Aux clients et utilisateurs des
systèmes d'éclairage opératoire Dräger
Sola 500, Sola 500 Mobil, Sola 700 et
Stella (y compris Stella MedView)

Information de sécurité importante !

Action corrective sur bras à compensation d'éclairages opératoires

2. Le numéro de série du fabricant se compose de la façon suivante : (fig. 2)

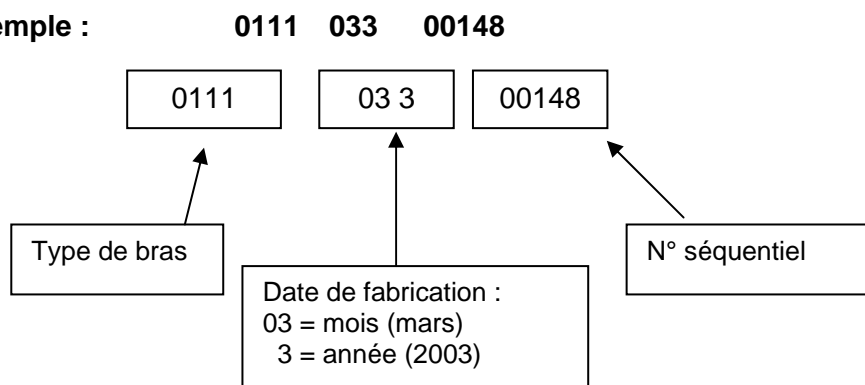
3. Les numéros de série suivants sont concernés :

année 2001	0111 011	xxxxx	jusqu'à	0111 121	xxxxx
année 2002	0111 012	xxxxx	jusqu'à	0111 122	xxxxx
année 2003	0111 013	xxxxx	jusqu'à	0111 123	xxxxx
année 2004	0111 014	xxxxx	jusqu'à	0111 124	xxxxx
année 2005	0111 015	xxxxx	jusqu'à	0111 125	xxxxx

année 2006	0111 016	xxxxx	jusqu'à	voir tableau ci-après	
------------	----------	-------	---------	-----------------------	--

Réf. article	Désignation de l'article	Appareil correspondant	Seuils des n° de série qui ne sont plus concernés
G18568	Bras à compensation sortie verticale	Sola 500/700	>=0111 046 18346
G19815	Bras à compensation Sola 500 Mobil	Sola 500 Mobil	>=0111 056 21646
G92001	Bras à compensation Stella vertic. 15 à 21 kg	Stella	>=0111 046 16979
G94399	Bras à compensation Stella caméra	Stella MedView	>=0111 056 21285

Les numéros de série à partir des seuils indiqués ne sont plus concernés étant donné qu'ils bénéficient déjà d'une modification de conception.
